改善箇所説明図

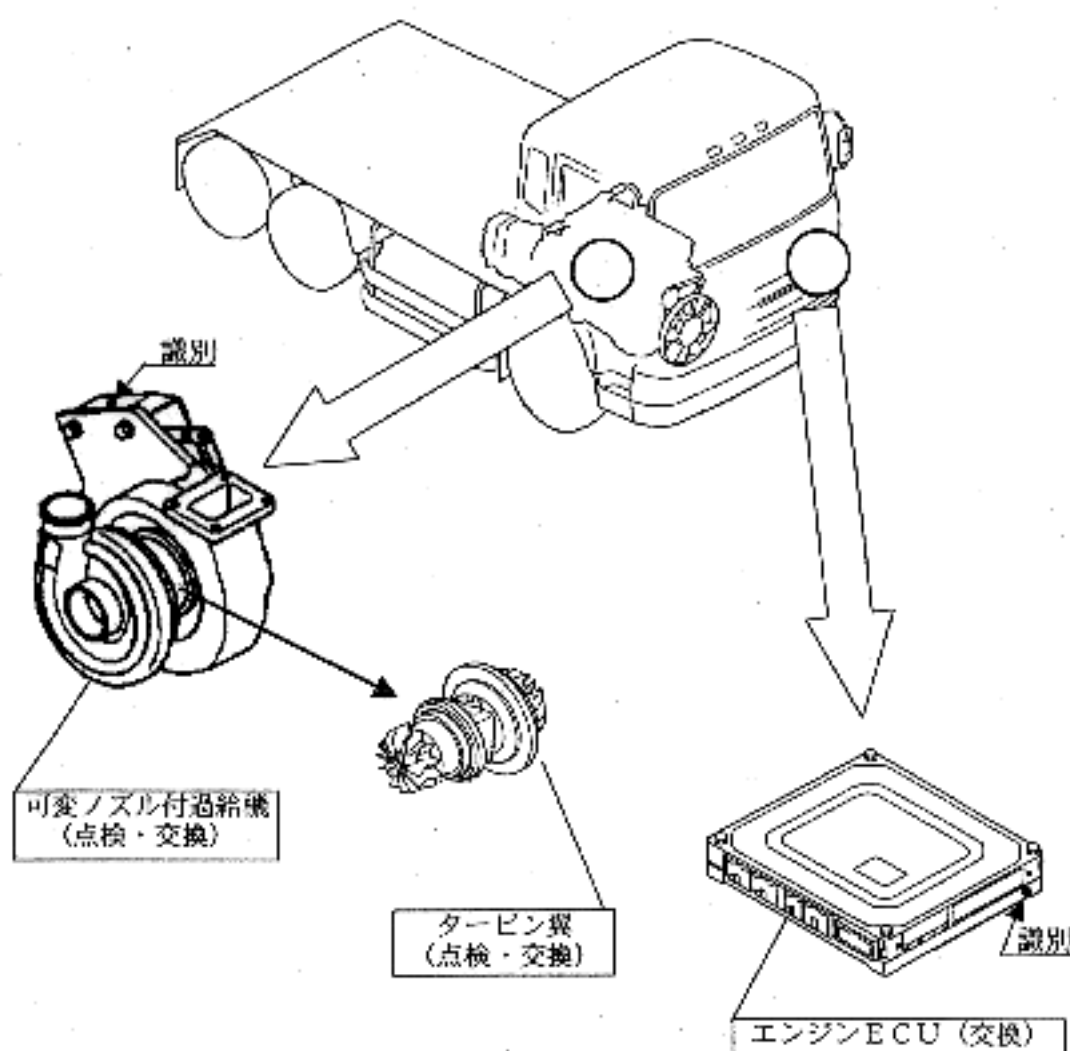
基準不適合発生箇所

原動機において、過給機の電子制御式可変ノズルの開度設定が不適切なため、圧縮圧閉放式エンジンブレーキを作動させると過給機のタービン翼にガス流による過大な力が作用し、そのままの状態で使用が続けると、当該タービン翼の一部が損傷して異音が発生し、最悪の場合、黒煙が発生するおそれがある。

改善の内容：全車両、当該可変ノズルを制御する電子制御装置を対策品に交換するとともに、過給機のタービン翼を良品に交換する。
また、タービン翼に損傷のあるものについては過給機を良品に交換する。

識別：当該部付近に青色ペイントを塗布する。
